Rapport de l'inspection des Installations Classées

Rapport proposant un arrêté complémentaire

**Sté SAS Carrières du Bassin de
Brive
à Voutezac**

Annexe 1

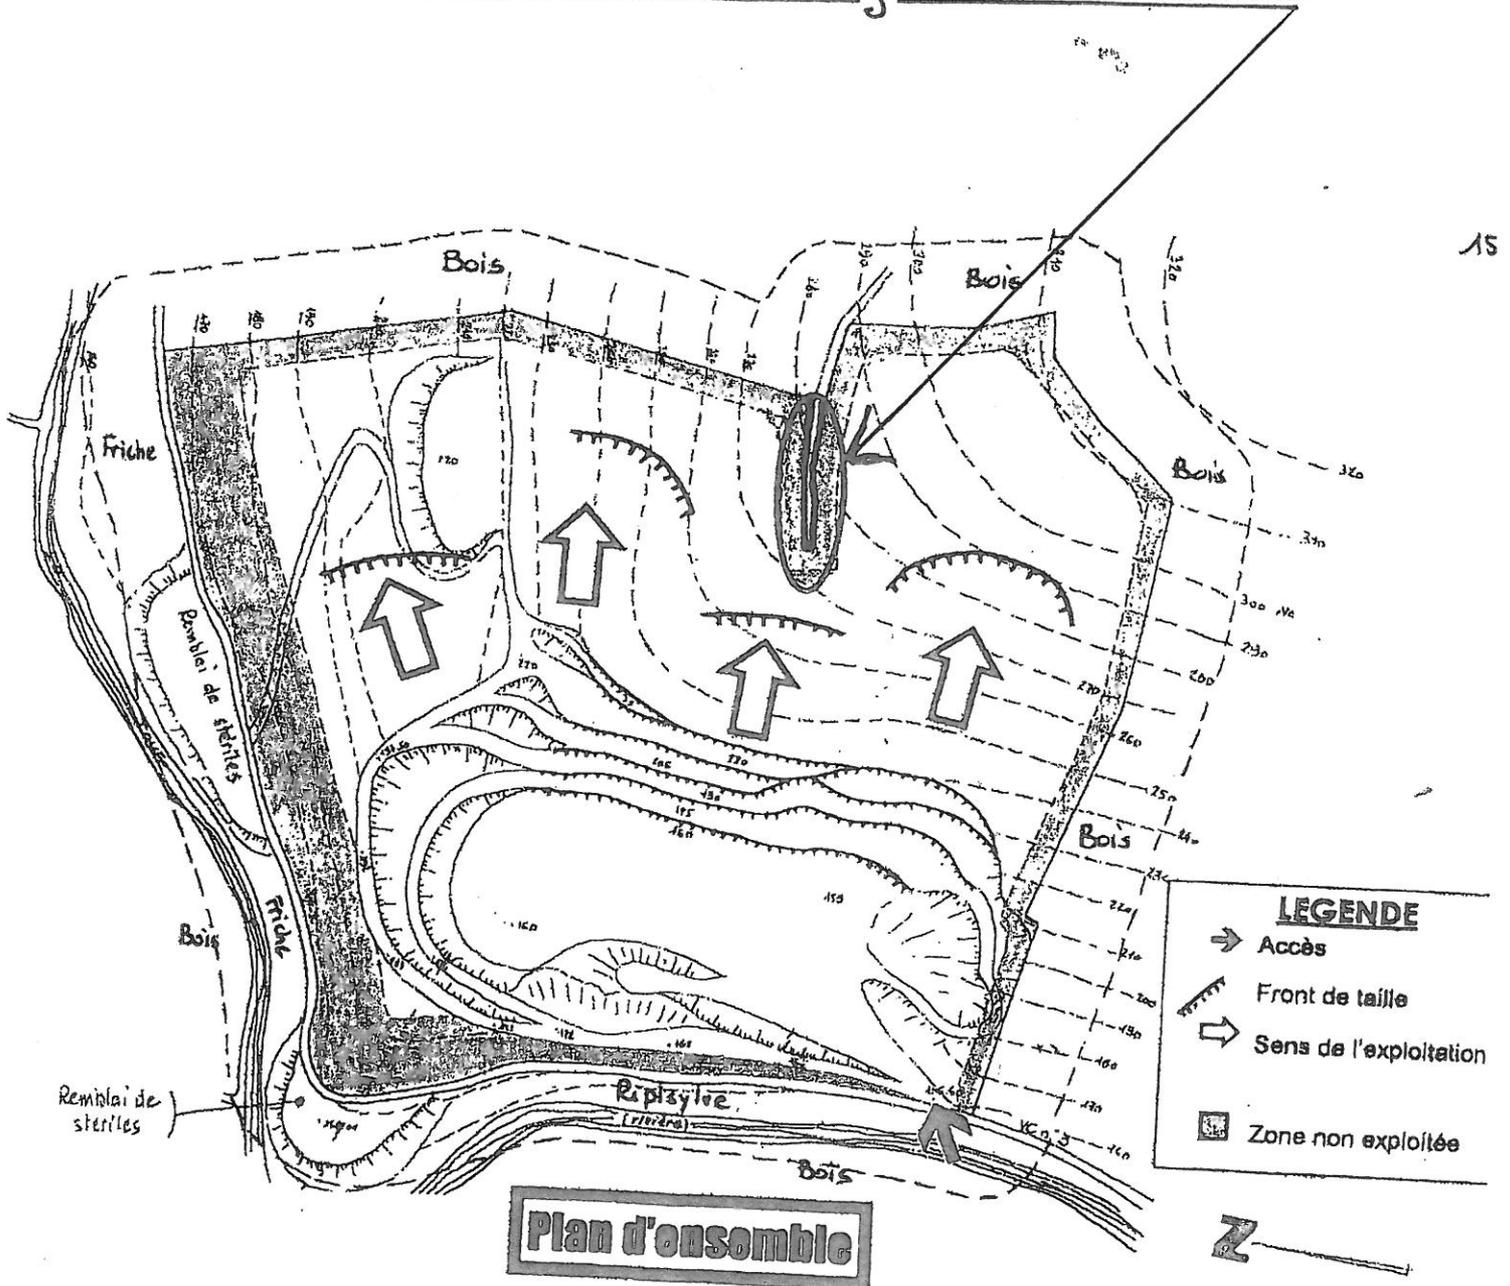
La société CBB souhaite intégrer dans le périmètre d'exploitation un chemin se terminant en cul de sac dans la carrière au niveau du front de taille supérieur (annexe 1).

Ce bout de chemin présentant un éperon de 25 mètres de large (5 m de chemin et 10 mètres de part et d'autre comme bande de sécurité) est effectivement une source de contraintes supplémentaires en termes d'exploitation, de réaménagement et de sécurité tant pour les salariés que pour les promeneurs qui auraient franchis volontairement la clôture existante.
